ATTESTATION D'ACCESSIBILITE CINEMA LE DOURON

Etablissement : **Cinéma LE DOURON**, place de Launceston 22310 PLESTIN

**SOUS-COMMISSION DÉPARTEMENTALE
D'ACCESSIBILITÉ**

MODALITES PARTICULIERES D'APPLICATION AU
TITRE DE L'ACCESSIBILITE
(Article R,111-19-10 du CCH)

Marches entrées cinéma, contre-marche à peindre.

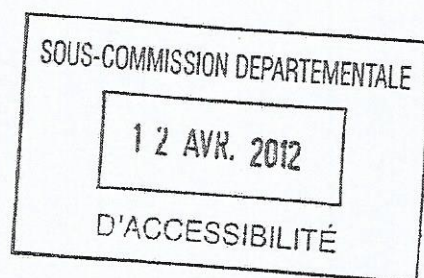
- 1) un escalier à 3 marches et deux mains courantes accédant à un palier de 2,40 m de large. Compte tenu de la largeur de l'escalier :
 - Installation d'une main courante centrale
 - La contre marche de la première et de la dernière marcheseront peintes avec un visuel contrasté. La bande de contraste visuel et tactile sera disposée 50cm avant la première marche.

Porte et SAS (page 9 du diagnostic)

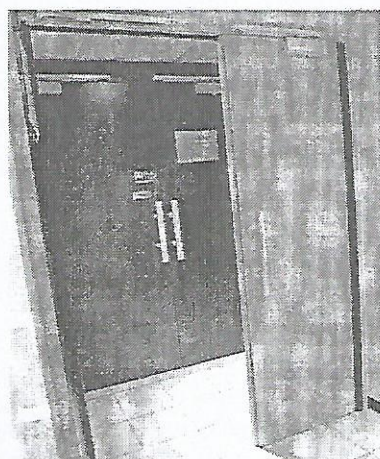
La double porte vitrée qui sert d'entrée normal pour les spectateurs, sera munie de bandes de signalisation de 5 cm à deux hauteurs l'une à 0,90 m et l'autre à 1,60 m,

- La double porte en aluminium à deux vantaux qui sert principalement à la sortie des spectateurs servira à l'accès avec un passage libre de 83 cm, vantail en position ouverte,

Sas d'entrée salle

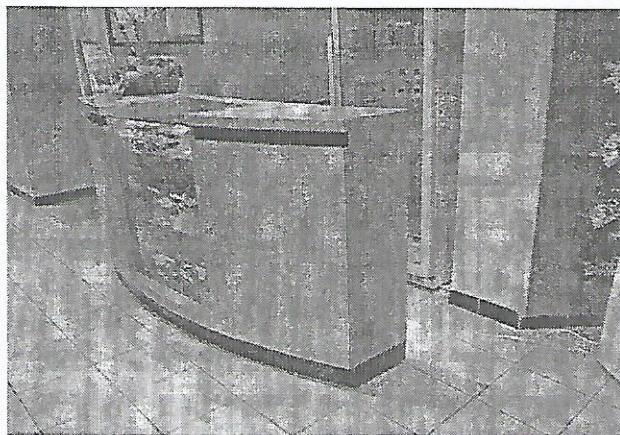
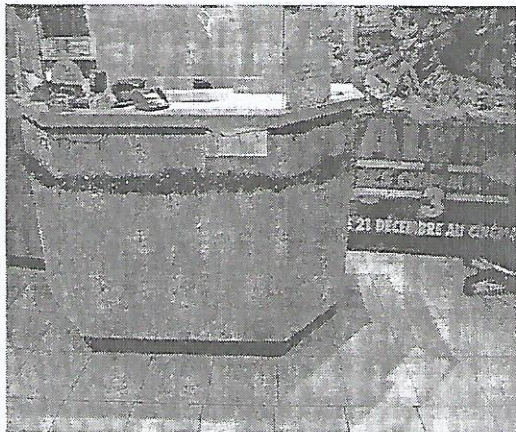
La salle comporte deux entrées, l'une photo ci-dessous à droite qui comporte une porte qui est maintenue en position ouverte jusqu'au début de la séance et l'autre par un sas à double porte photo ci-dessous à gauche,

Photo 1: Bloc sanitaire ne pouvant être modifié.

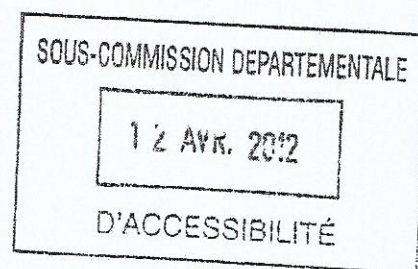
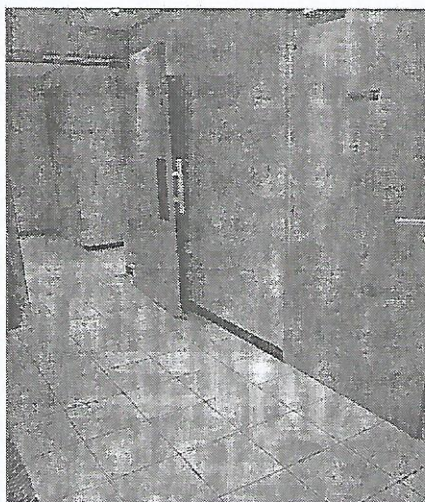
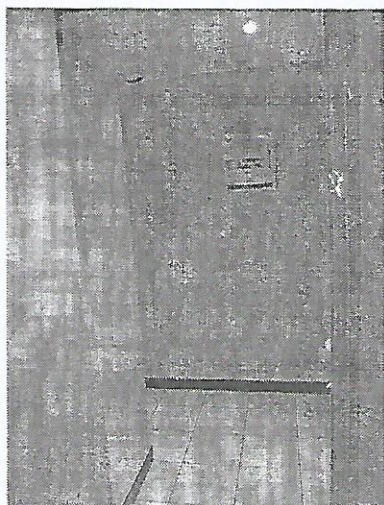
Un second bloc comportant deux sanitaires, Toutefois la modification de la largeur de la porte d'entrée, de 70 à 83 cm, représentant des travaux lourds nous vous demandons de conserver l'accès de ces sanitaires en l'état,

Pictogramme nouvellement changé et conforme.

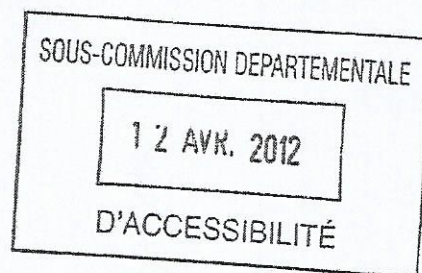
Tous les ans le système de sécurité est vérifié par un électricien avec mise en conformité (les pictogrammes ont été changés fin 2011)
